改善箇所説明図②

通称名 YT463、YT470

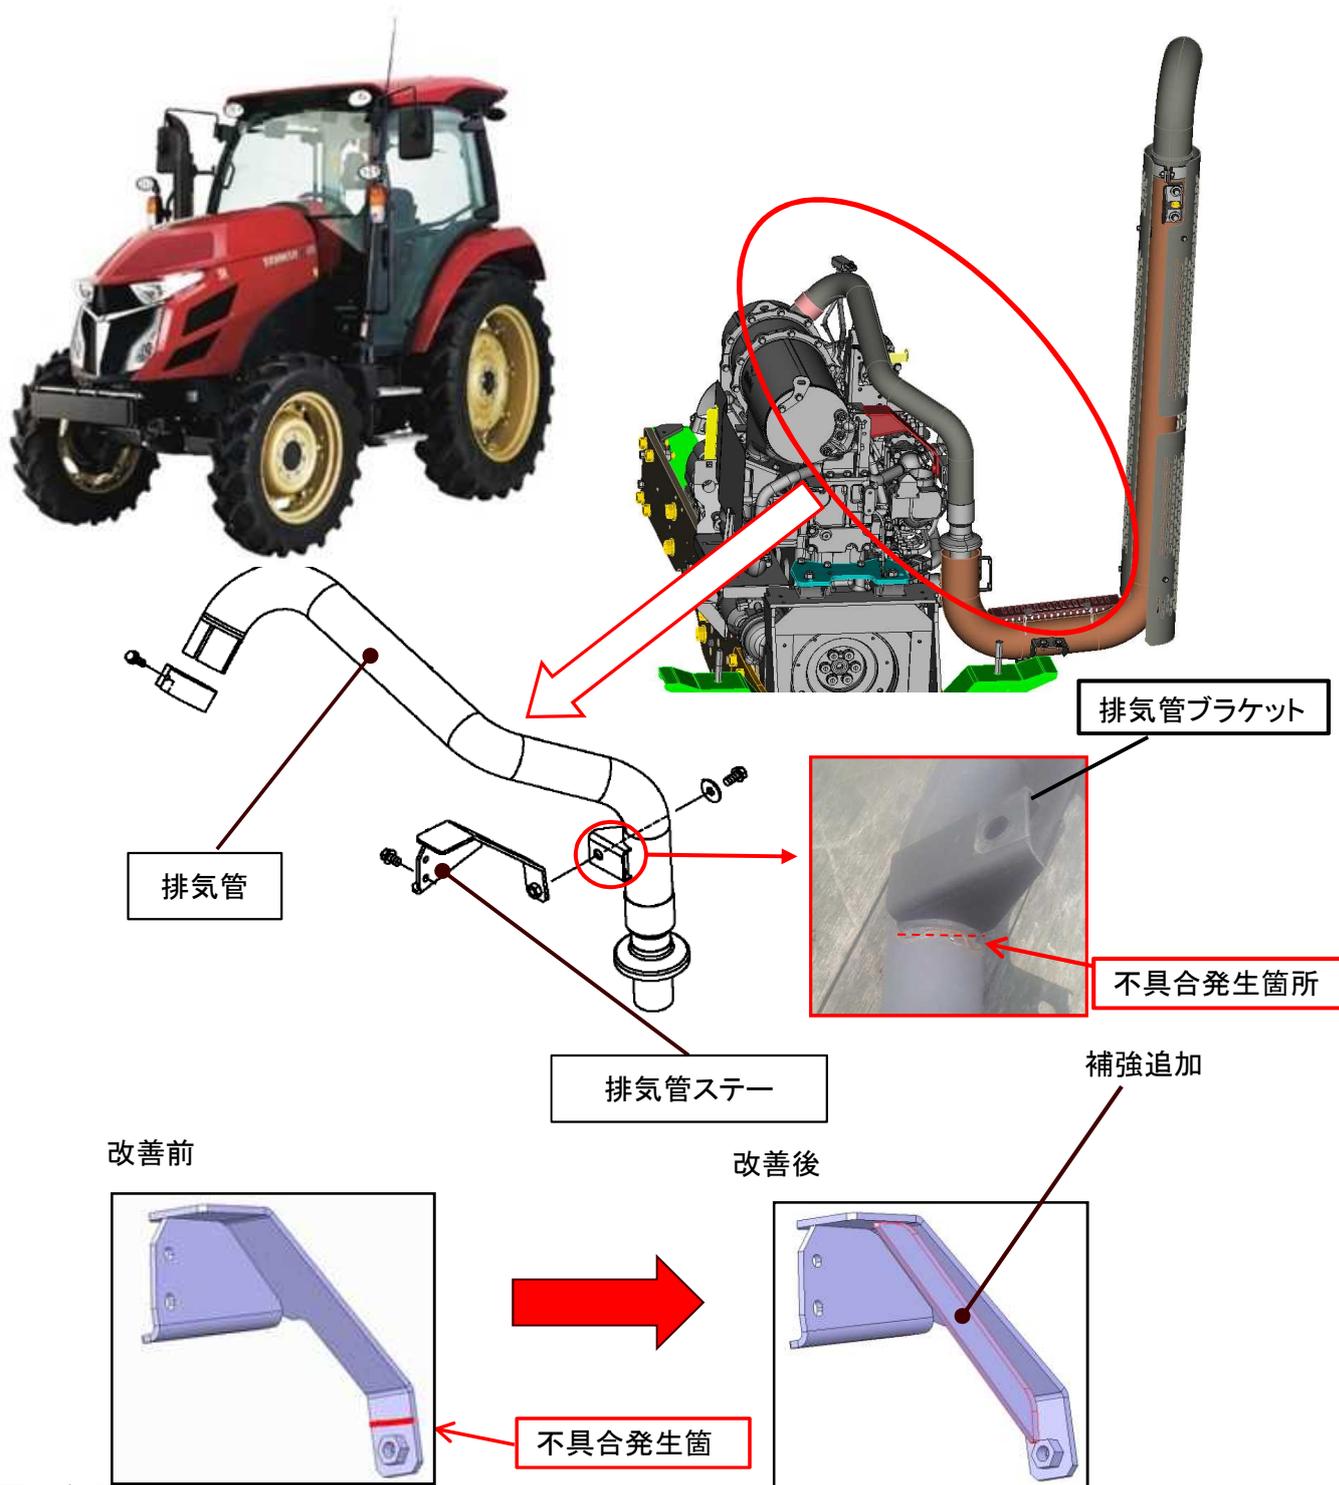
不具合発生箇所

排気管をエンジンに固定する排気管ステーの取付穴が排気管ブラケット取付穴と合わない状態で無理に組み付けたものがある。そのため、エンジンの振動で排気管が振れてステー取付部および、排気管ブラケット取付部が過大な応力を受けて損傷し、最悪の場合、排気管に亀裂が生じて排気ガスが漏れるおそれがある。

改善内容

全車両、排気管ステーを対策品に交換する。なお、排気管を確認し、損傷している場合は、良品に交換する。

排気管ステーの形状で識別
